Parecer da Comissão de Avaliação

Relatório de Conformidade Ambiental do Projeto de Execução

(AIA nº 3431 - RECAPE)

IC 35 Rans / Entre-os-Rios

Figura 11 - Enquadramento do Muro de Suporte M1. Km 9+213 (rotunda 4). Plantação *Hedera hibernica* (hera-atlântica) na base do muro

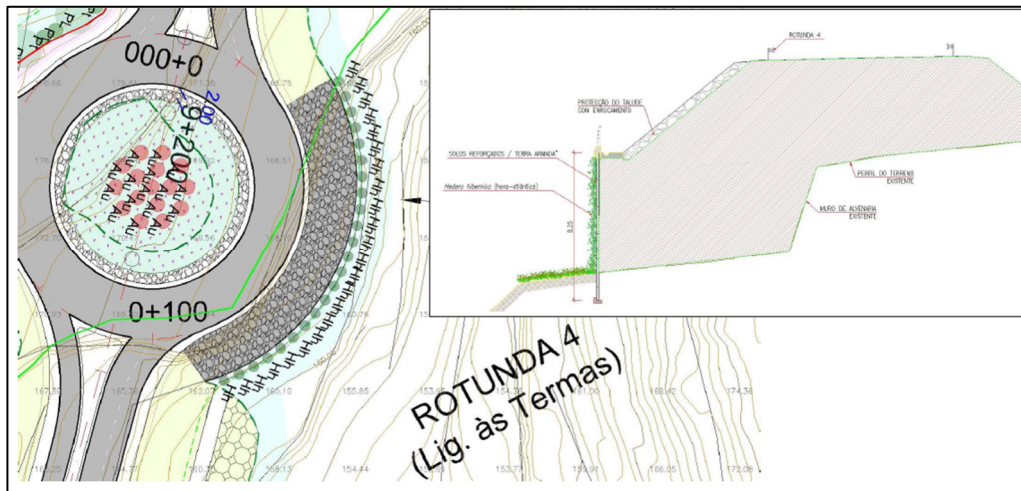
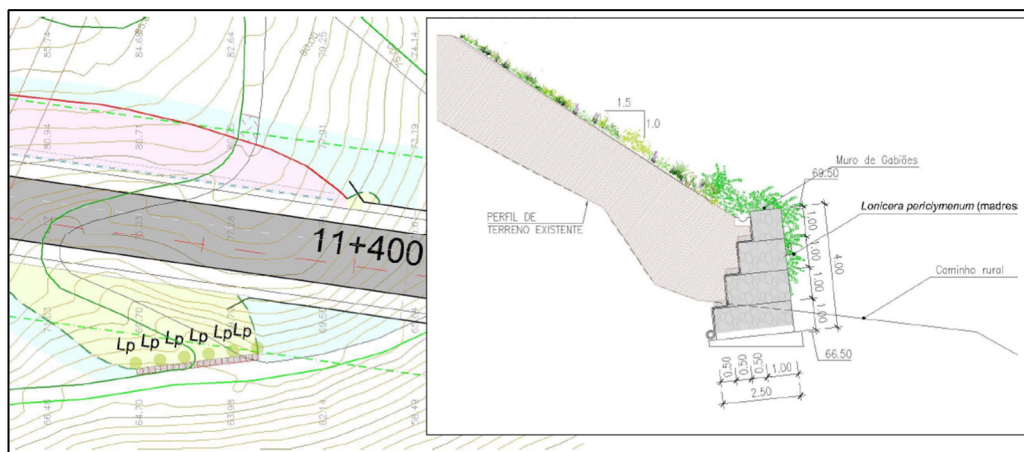
O PIP apresenta os pormenores de construção para os muros, nomeadamente o M1 e M2, dando cumprimento ao determinado na alínea d). Consideram-se aceitáveis as soluções técnicas

apresentadas, salientando-se a faixa de vegetação, com *Hedera hibernica* que minimiza o impacto visual deste, no muro M1 e *Lonicera periclymenum* no muro M2.

Figura 13 - Implantação das pedreira nº 4076 "Sorte da Presa" e n.º 6458 "Salgã", da zona de proteção de 150m ao traçado do Estudo Prévio (a vermelho) e ao traçado actual (a azul) em imagem de satélite do Google Earth datada de abril de 2023.

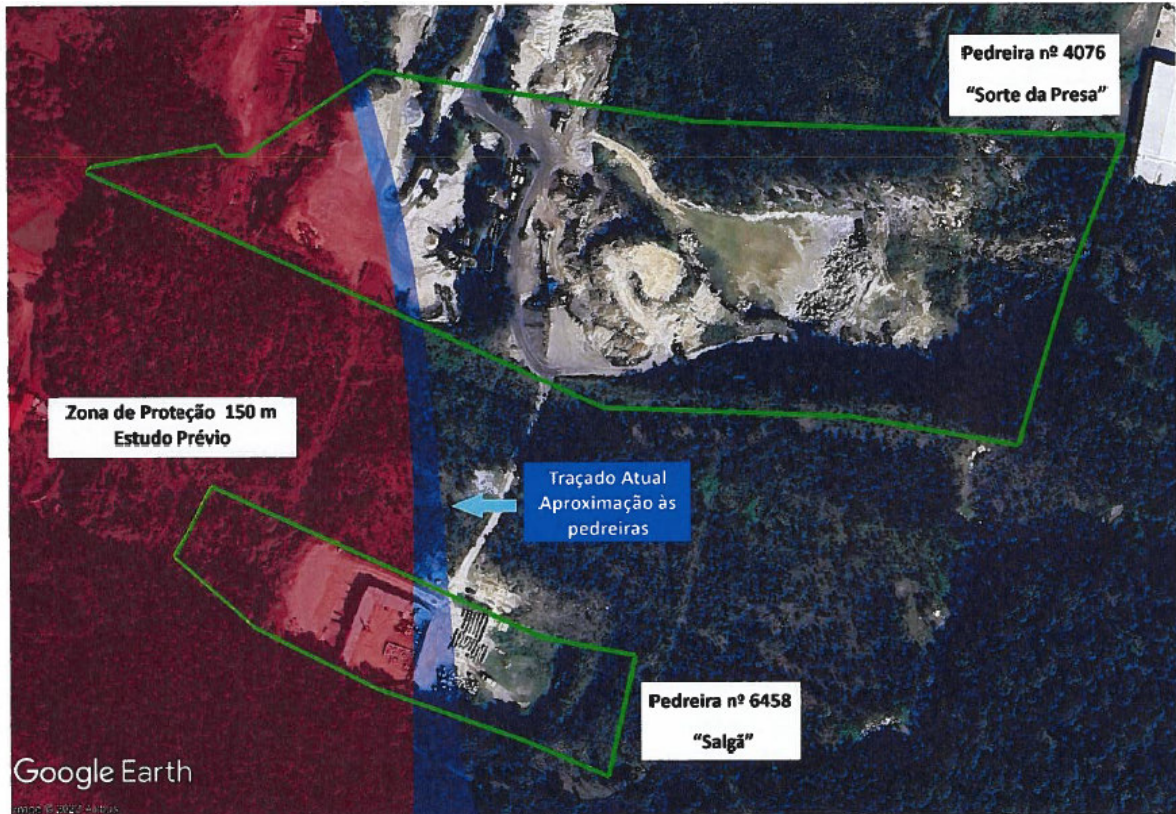
A DGEG refere que ambas as pedreiras se encontram licenciadas pela atual Lei de Pedreiras, com Planos de Pedreira aprovados, e o IC 35 impede a expansão da zona de lavra existente, dentro da área já licenciada, para o lado do traçado desta infraestrutura.

A pedreira n.º 4076 "Sorte da Presa" é afetada a W em cerca de 15% da área licenciada. A pedreira tem também licenciada uma instalação de britagem que, de acordo com o plano de pedreira aprovado, terá de ser movida para W, para a zona de proteção dos 150 m ao IC 35, o que poderá impedir o aproveitamento do recurso em exploração.

Figura 14 - Figura 15 - Implantação da pedreira n.º 6874 (80120) "Gandra", representação da localização do estabelecimento industrial n.º 70256 (estrela amarela) e, zona de proteção de 150m ao traçado atual (a azul), em imagem de satélite do Google Earth datada de abril de 2023.

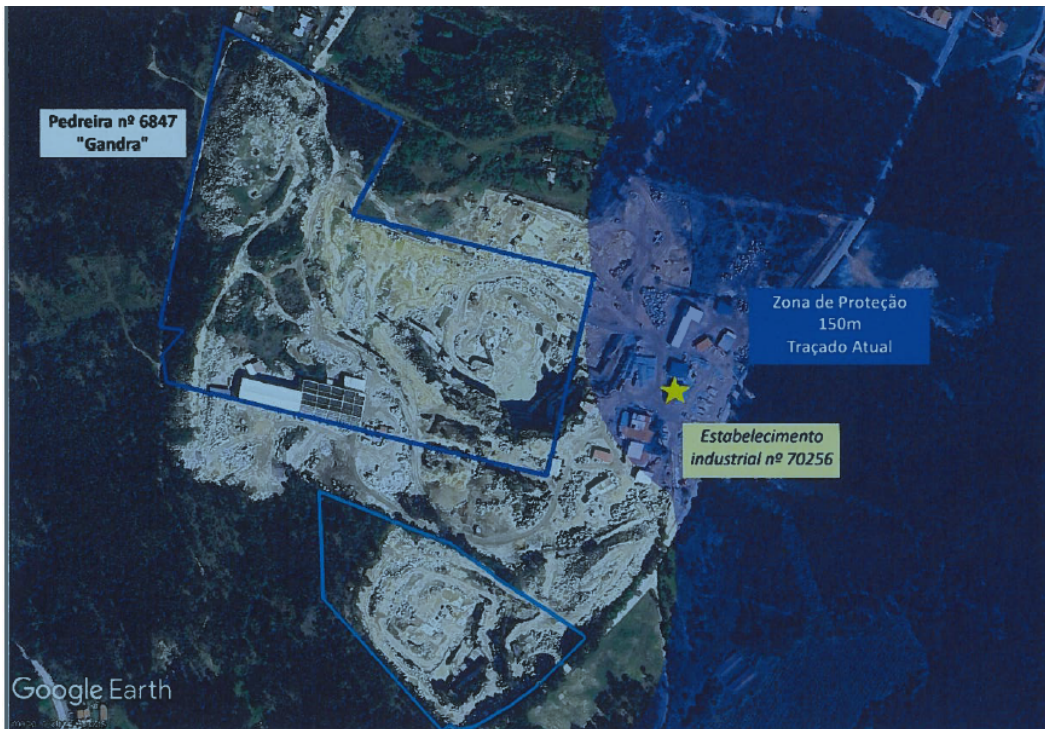
A DGEG verifica que o traçado atual do IC 35 promoveu uma ligeira deslocação da rotunda (Rot-A-1) de forma a garantir o afastamento da zona de proteção ao IC 35 aos limites da área licenciada da pedreira n.º 6847 (n.º 80120) "Gandra", verificando-se assim o cumprimento das Medidas 4 e 5 (relativamente a esta pedreira) da DIA.

Relativamente ao estabelecimento industrial n.º 70256, contíguo à área da pedreira, dado a entidade licenciadora ser a Câmara Municipal de Penafiel, a emissão de parecer sobre o mesmo não faz parte das suas competências.

Figura 16 - Implantação das pedreiras n.º 4666/4667 "Lages da Quinta do Verdial" e "Verdial", da zona de proteção de 150 m ao traçado do Estudo prévio (a vermelho) e ao traçado atual (a azul), em imagem de satélite do Google Earth datada de abril de 2023.

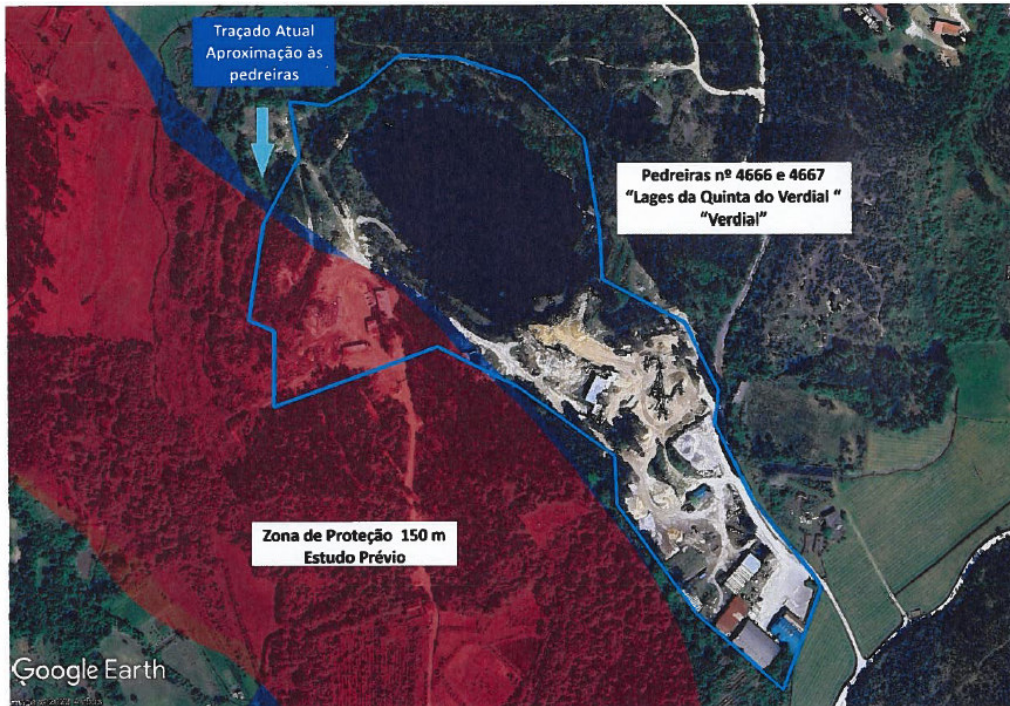
Contudo, a área do projeto das mencionadas pedreiras encontra-se em processo de alteração de regime e fusão, e a IP já emitiu o seu parecer, no sentido de limitar a expansão da zona de extração para o lado do futuro IC 35.

Assim sendo, considera-se como cumprida a medida 5 da DIA, para estas duas pedreiras.

Figura 1: Implantação das pedreiras n.º 4076 “Sorte da Presa” e n.º 6458 “Salgã”, da zona de proteção de 150m ao traçado do Estudo prévio (a vermelho) e ao traçado atual (a azul), em imagem de satélite do Google Earth datada de abril de 2023.

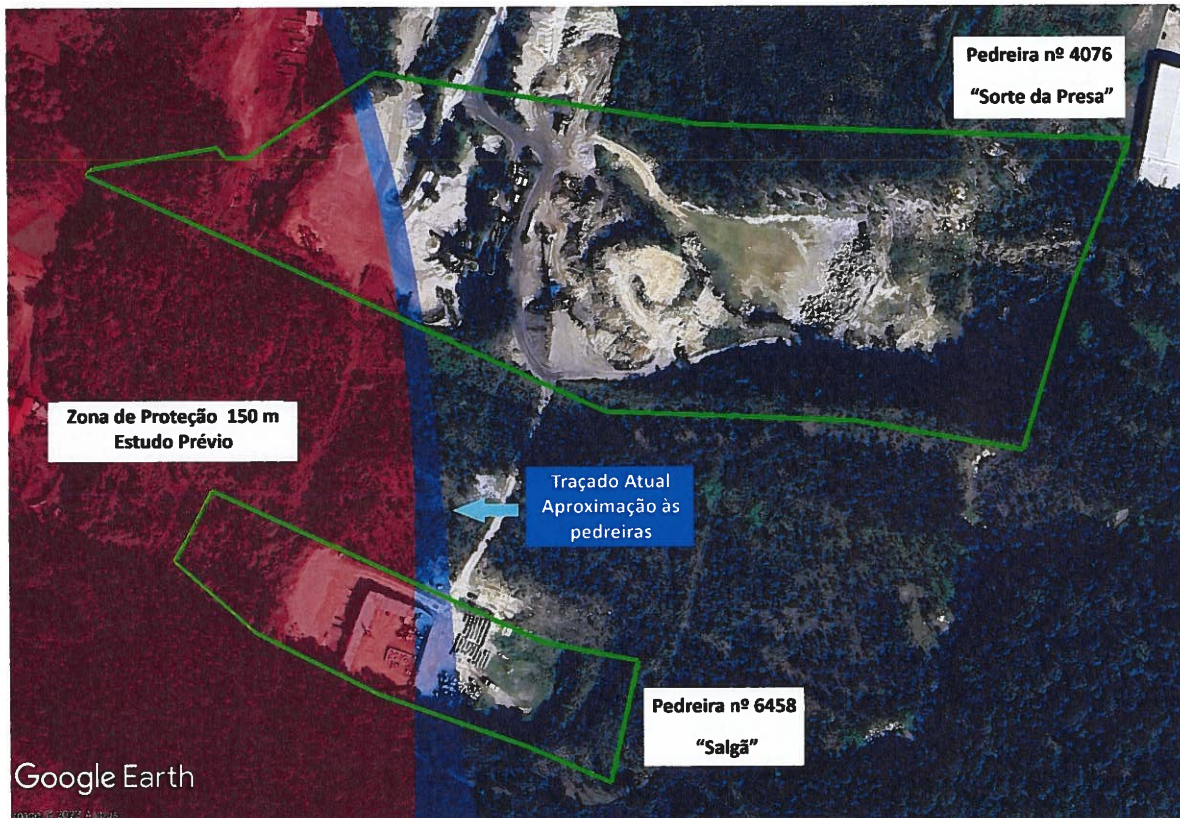
Importa referir que ambas as pedreiras se encontram licenciadas pela atual Lei de Pedreiras, com Planos de Pedreira aprovados, e que o IC35, impede a expansão da zona de lavra existente, dentro da área já licenciada, para o lado do traçado desta infraestrutura.

Tal como se pode verificar pela figura 1, a pedreira n.º 4076 “Sorte da Presa” é afetada a W em cerca de 15% da área licenciada. Apesar de atualmente não afetar a lavra da pedreira, dado esta estar concentrada na parte E da área, poderá levantar problemas no futuro. A pedreira tem licenciada uma instalação de britagem que, de acordo com o plano de pedreira aprovado, terá de ser movida para W, para a zona de proteção dos 150m ao IC35, o que poderá impedir o aproveitamento do recurso em exploração.

Relativamente à pedreira n.º 6458 “Salgã”, a zona de proteção do traçado atual do IC35, limita a zona de lavra em aproximadamente 60% da área licenciada, sendo uma das pedreiras mais prejudicadas pela construção da infraestrutura (figura 1).

Quanto ao cumprimento da medida 13, verifica-se que o polígono apresentado corresponde à área intervencionada. No que toca à medida 5, a alteração do traçado atual prejudica, ainda mais, a atividade destas pedreiras, dado impedir a expansão da zona de lavra atual em relação ao novo traçado proposto para a infraestrutura.

Figura 2: Implantação da pedreira n.º 6874 (80120) “Gandra”, representação da localização do estabelecimento industrial n.º 70256 (estrela amarela) e, zona de proteção de 150m ao traçado atual (a azul), em imagem de satélite do Google Earth datada de abril de 2023.

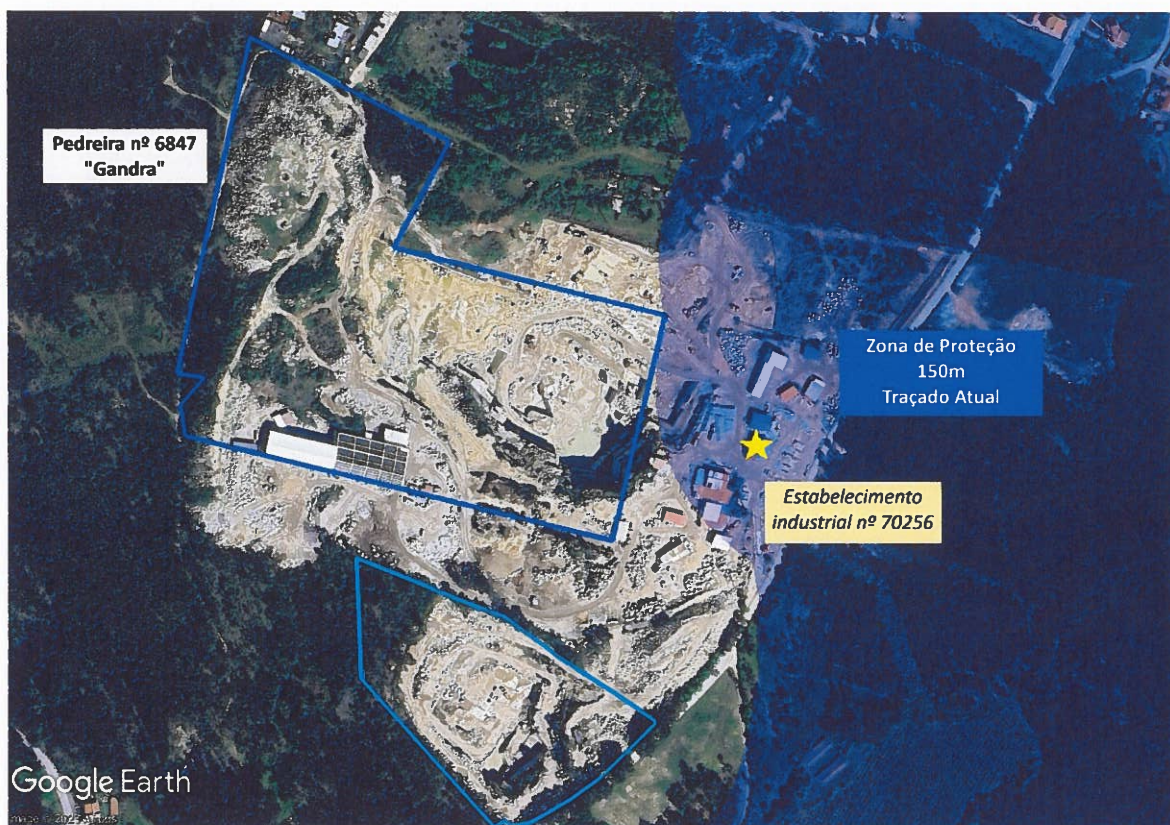
O traçado atual do IC35 promoveu uma ligeira deslocação da rotunda (Rot-A-1) de forma a garantir o afastamento da zona de proteção ao IC35 aos limites da área licenciada da pedreira n.º 6847 (n.º 80120) “Gandra” (figura 2). Desta forma verifica-se o cumprimento das Medidas 4 e 5 (relativamente a esta pedreira) da DIA.

Relativamente ao estabelecimento industrial n.º 70256, contíguo à área da pedreira, dado a entidade licenciadora ser a Câmara Municipal de Penafiel, a emissão de parecer sobre o mesmo não faz parte das competências da DGEG/DPN.

Figura 3: Implantação das pedreiras n.ºs 4666/4667 “Lages da Quinta do Verdial” e “Verdial”, da zona de proteção de 150m ao traçado do Estudo prévio (a vermelho) e ao traçado atual (a azul), em imagem de satélite do Google Earth datada de abril de 2023.

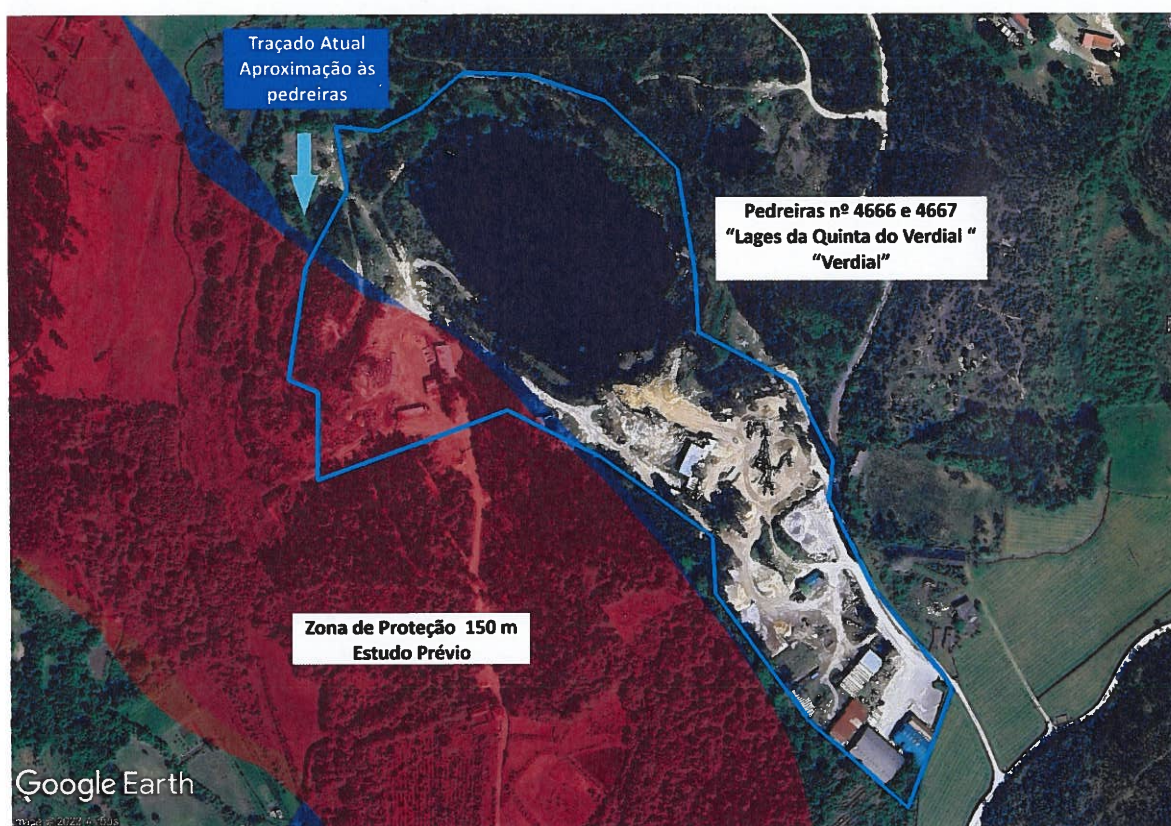
Contudo, é de referir que a área do projeto das mencionadas pedreiras, se encontra em processo de alteração de regime e fusão (art.º 34.º e art.º 36.º da Lei de Pedreiras), estando em curso de tramitação prevista nos art.º 27.º e 28.º da Lei de Pedreiras. A IP já emitiu o seu parecer, no sentido de limitar a expansão da zona de extração para o lado do futuro IC35, devendo o explorador reformular o Plano de Pedreira que se encontra em fase de análise no âmbito da Lei de Pedreiras.

Assim sendo, considera-se como cumprida a medida 5 da DIA, para estas duas pedreiras.
